Van: 5.1,2,e <5.1,2,e@amsterdam.nl>
Verzonden: woensdag 10 januari 2024 15:23
Aan: 5.1,2,e <5.1,2,e@amsterdam.nl>
CC: 5.1,2,e <5.1,2,e@amsterdam.nl>; 5.1,2,e <5.1,2,e@amsterdam.nl>
Onderwerp: tekening Touringcar opstelplaats Nassaukade

Hoi 5.1,2,e in de bijlage de tekening voor de tijdelijke inrichting van de touringcaropstelplaats Nassaukade.

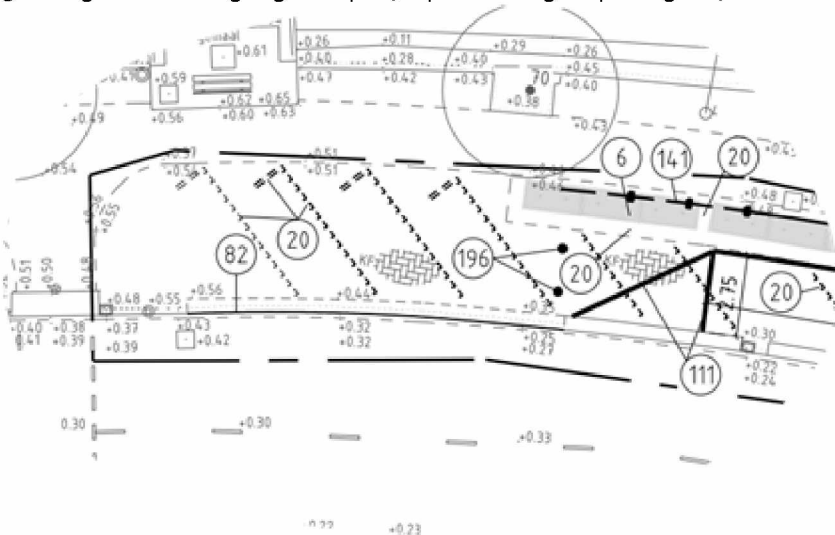
Drie opmerkingen:

1. Is het nog handig om op dorsnede de gas leiding indicatief in te tekenen
2. 5.1.2.e wil je hier niet ook wat extra fietsrekken tussen de bomen 20 en 85

3. Hoe gaan de voetgangers lopen, cq de touringcar passagiers, kortom kunnen de 3 schuin pp wel gehandhaafd blijven
